新竹縣政府工程查核代表照片表

工程名稱：鹽港溪上游生活圈水環境景觀改善計畫

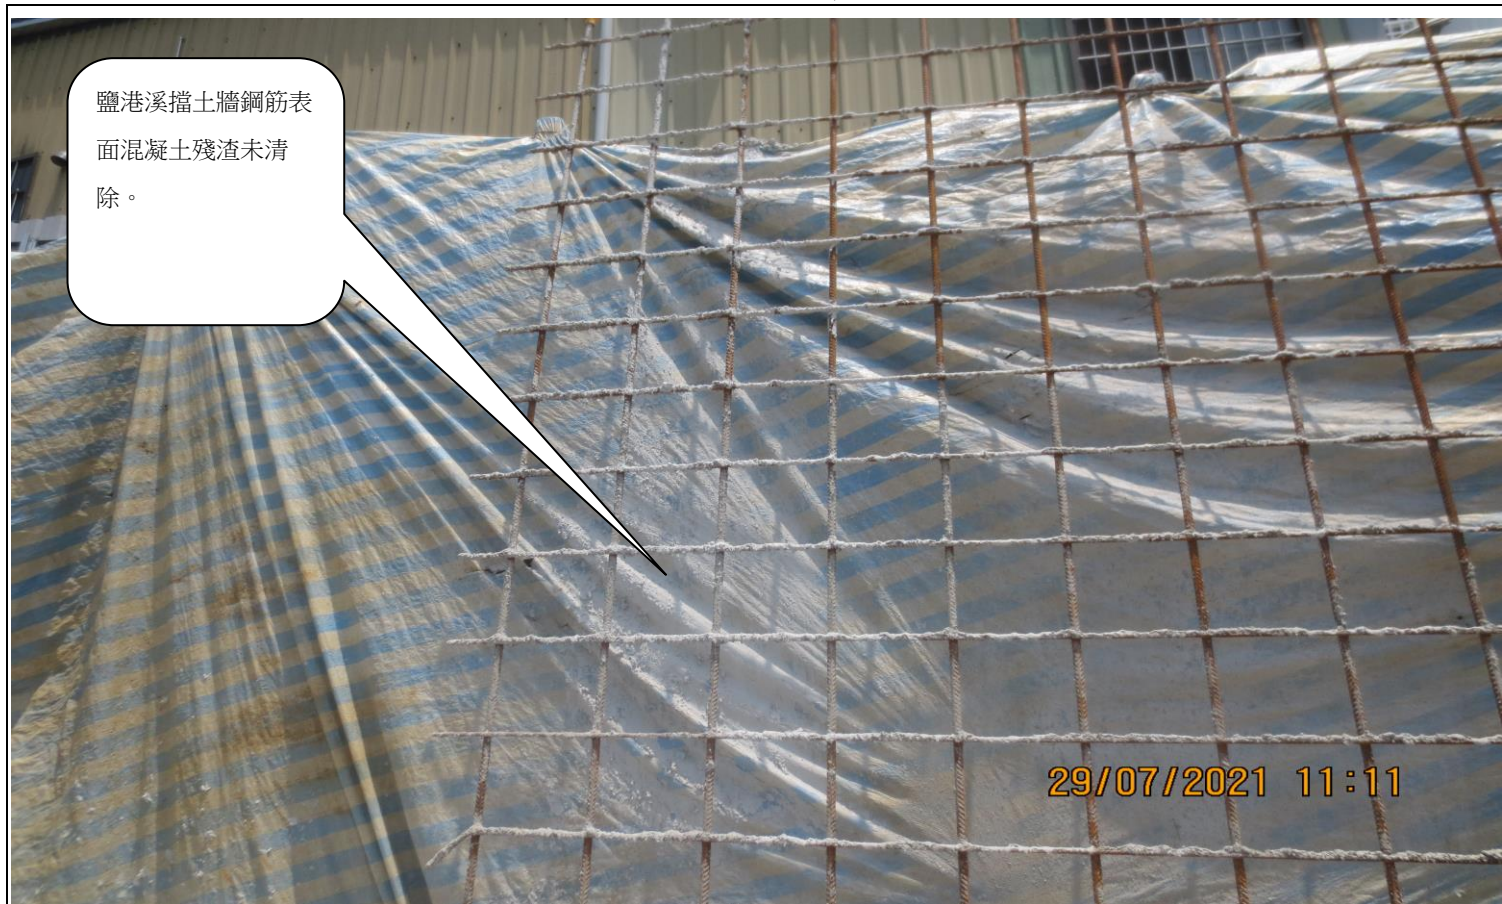
混凝土澆置、搗實不佳，擋土牆表面有氣孔產生。
